## 改善箇所説明図

### 基準不適合発生箇所

### 改善措置の内容

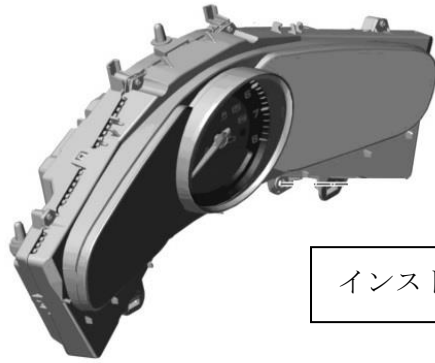
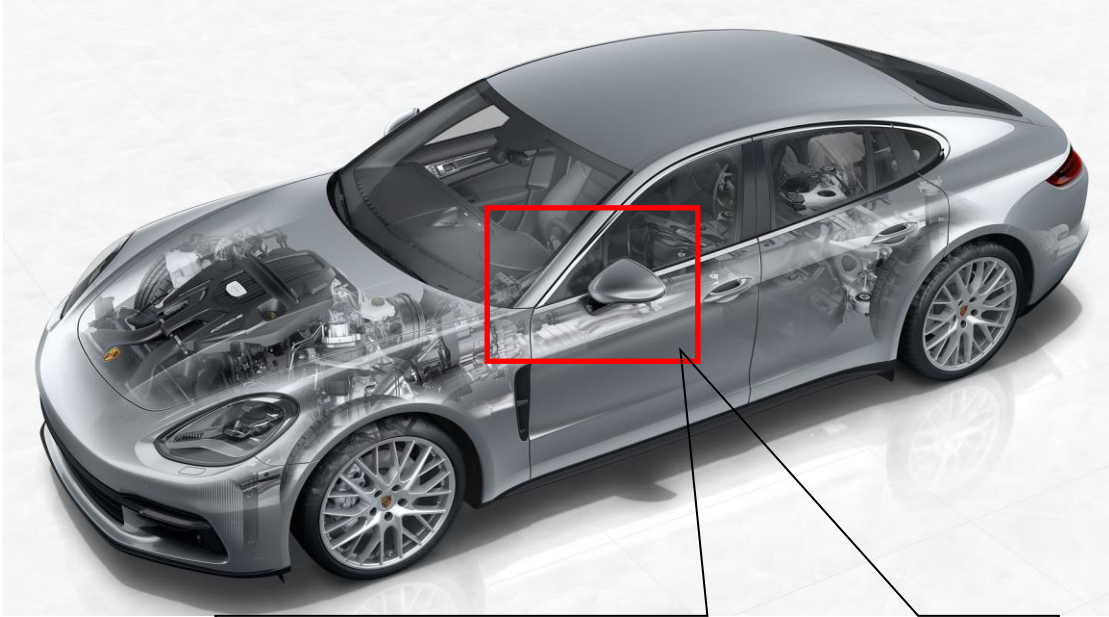
ブレーキパッド摩耗警報を制御するインストルメントクラスタのプログラムが不適切なため、ブレーキパッドが限度以上に摩耗した際に警告灯が点灯しないことがある。そのため、ブレーキパッドを使用限度を超えて使用し、最悪の場合、ブレーキディスクが破損するおそれがある。

全車両、インストルメントクラスタのプログラムを最新の対策プログラムに書き換える。

識別： 改善済車両には車台番号打刻の中央上側に黄色ペイントを塗布する。
